Tree House

datum 15 december 2023
vestiging Den Haag
uw kenmerk -
ons kenmerk B.2020.1550.21.N001
2e lezer/secr. BPE

Gevelbeoordeling

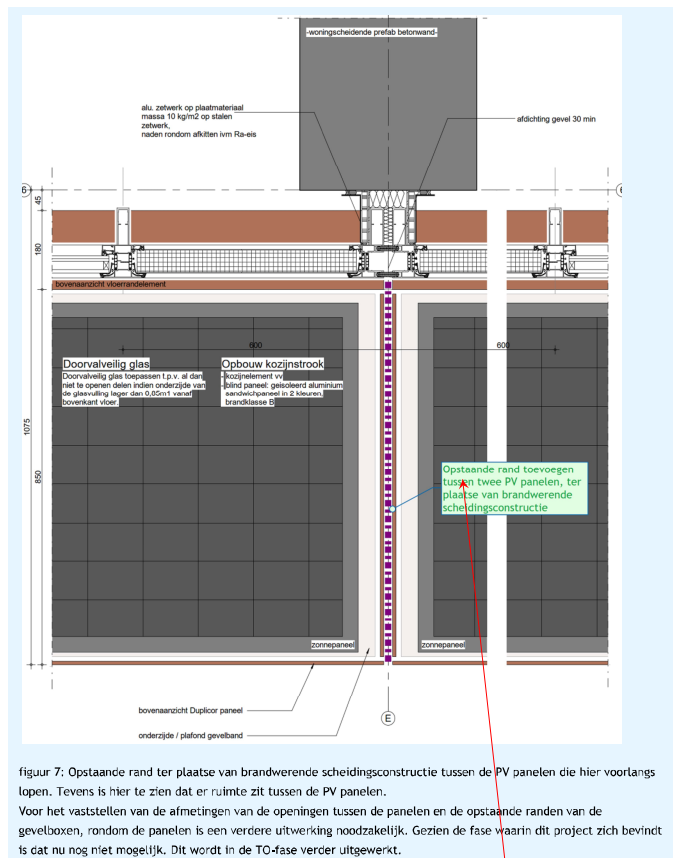
Een laatste aspect dat dan nog beschouwd moet worden is horizontale branduitbreiding tussen naast elkaar gelegen zonnepanelen. Specifiek ter plaatse van de woning-scheidende wanden (brandscheidingen).

Om horizontale branduitbreiding tussen de zonnepanelen, ter plaatse van die brandscheidingen tegen te gaan, is het van belang dat de hoeveelheid brandbaar materiaal daar zeer beperkt is. Om nog een extra weerstand te introduceren om te voorkomen dat een brand zich horizontaal kan verplaatsen naar een naastgelegen zonnepaneel wordt er tussen de zonnepanelen een opstaande rand gecreëerd, zoals te zien is in onderstaand detail.

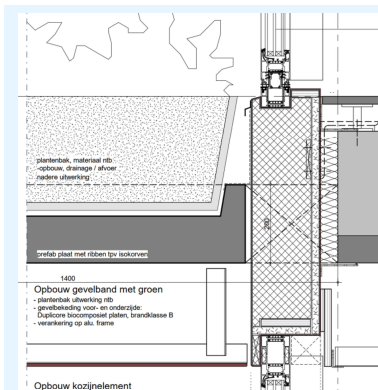
hoogte opstaande rand
aangeven en vastleggen op
een doorsnede detail.
